改善箇所説明図

基準不適合発生箇所

① 補 強 板	② ス ト ッ パ
改 善 前		
改 善 後	 補強板 を追加溶接	 ストッパ を追加溶接

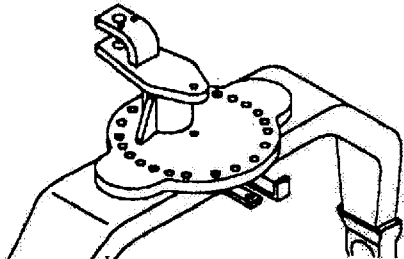
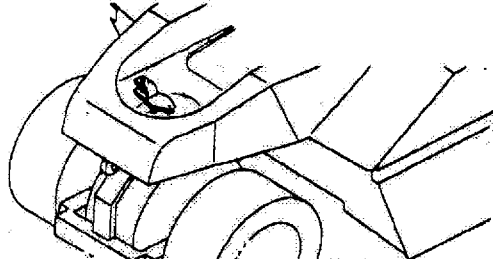
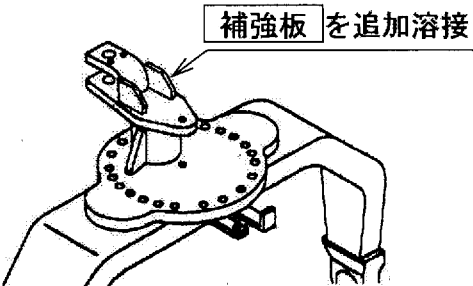
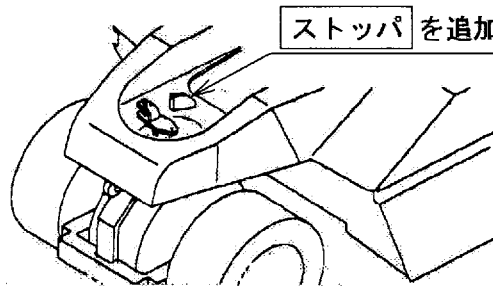
パワーステアリングシリンダアンカー部の強度が不足しているため、最大舵角での操作を繰り返すと、当該部に亀裂が入ることがある。そのため、そのままの状態で使用を続けると、最悪の場合、当該アンカーが破損し、操舵不能に至るおそれがある。

- ①全車両、パワーステアリングシリンダアンカーの溶接部の亀裂発生の有無、溶接脚長の大きさ、および補強板の有無を点検する。亀裂の発生しているものは修復し、溶接脚長の小さいものは追加溶接を行う。また、補強板の取り付けられていない車両には、補強板を追加溶接する。
- ②全車両、ステアリングストッパを追加溶接する。

識別：パワーステアリングシリンダアンカー上面に白色ペイントを塗布する。
